**Autorité environnementale**

**Avis délibéré de l’Autorité environnementale  
sur la RN 406 - Desserte du port de Bonneuil-  
sur-Marne (93) – Actualisation de l’avis Ae  
n°2012-79**

**n°Ae : 2018-53**

Avis délibéré n° 2018-53 adopté lors de la séance du 5 décembre 2018

Figure 3 : Carte de synthèse du calendrier pour les travaux de débroussaillage et abattage d'arbres. Source : dossier, volet CNPN.

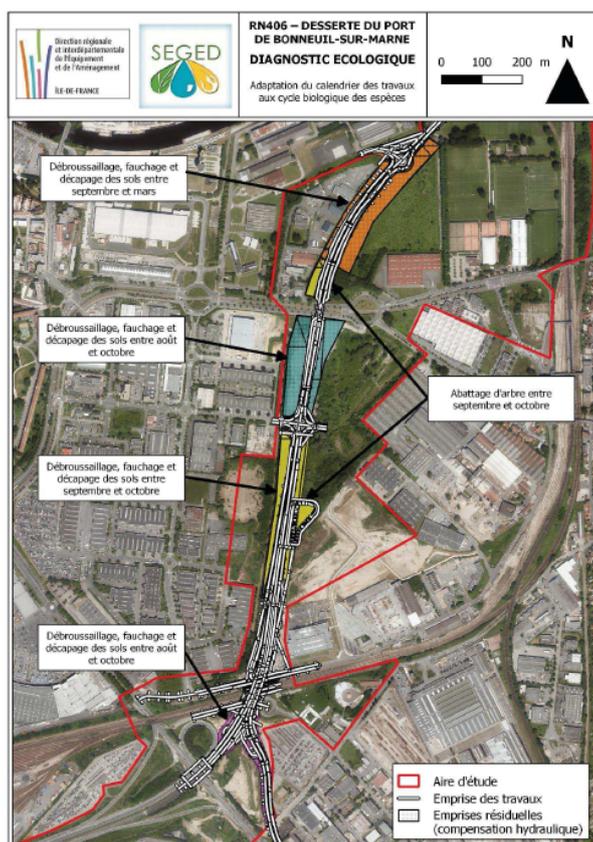
Un calendrier très précis a été défini pour adapter les opérations de débroussaillage et d'abattage d'arbres aux cycles biologiques. L'Ae note cependant que, hormis les vingt arbres à chiroptères, l'impact sur les espaces boisés n'est pas évalué.

***L'Ae recommande de compléter le dossier par l'analyse des impacts sur les milieux boisés, et le cas échéant, de mettre en place des mesures d'évitement, de réduction et de compensation adaptées.***

Figure 6 : Localisation des ouvrages hydrauliques. Source : dossier, volet CNPN.

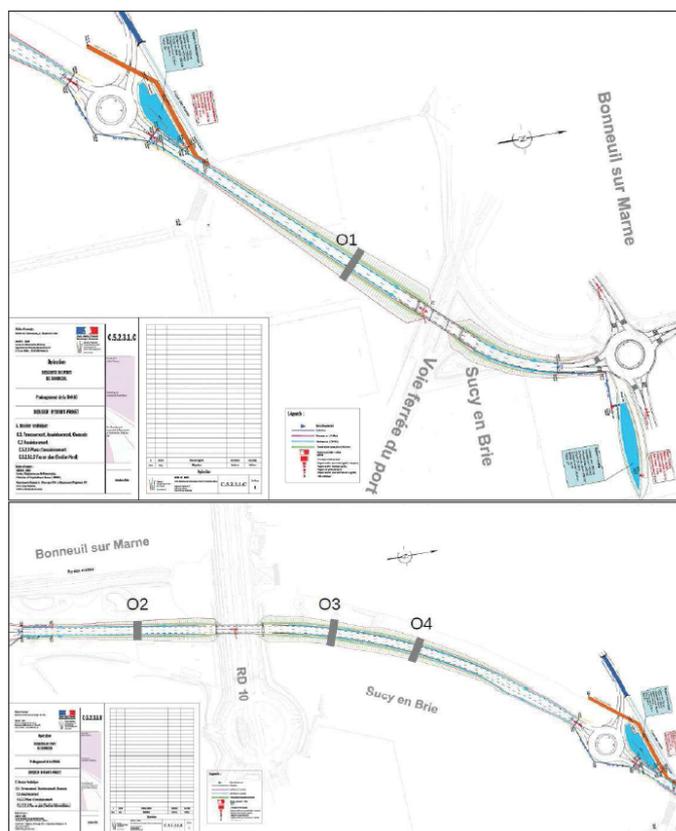
Le dossier conclut que « *l'impact résiduel du projet sur ces zones est donc compensé* ». L'Ae considère que cette conclusion mériterait d'être davantage étayée, par la comparaison, au moyen de cartes issues de modélisation hydraulique, des hauteurs d'eau de la zone d'étude après la réalisation de l'infrastructure et des mesures de compensation pour l'expansion des crues, aux hauteurs d'eau sans projet. Ces cartes devront également être présentées à différents moments d'une crue, de manière à appréhender le temps de remplissage et de décrue des différents secteurs, et notamment celui de la route nationale elle-même, ainsi que les parcours privilégiés de l'eau dans la zone d'étude pour différents stades de la montée des niveaux d'eau. Il conviendra de s'assurer que chaque crue ait sa compensation.

Une présentation spécifique de l'inondabilité de la trémie devrait figurer au dossier (la carte des aléas présentée au dossier ne fait pas apparaître précisément la position de la trémie<sup>23</sup>).

**L'Ae recommande de :**

- ***revoir, pour différents niveaux de crue, le volume de stockage des crues perdu du fait de l'ouvrage routier, comprenant également le volume soustrait à l'écoulement,***
- ***justifier la conclusion d'absence d'impact résiduel en présentant des cartes de hauteurs d'eau, avec et sans infrastructure, et précisant les temps de remplissage et les parcours privilégiés de l'eau en cas de crue,***
- ***présenter en particulier l'inondabilité de la trémie.***
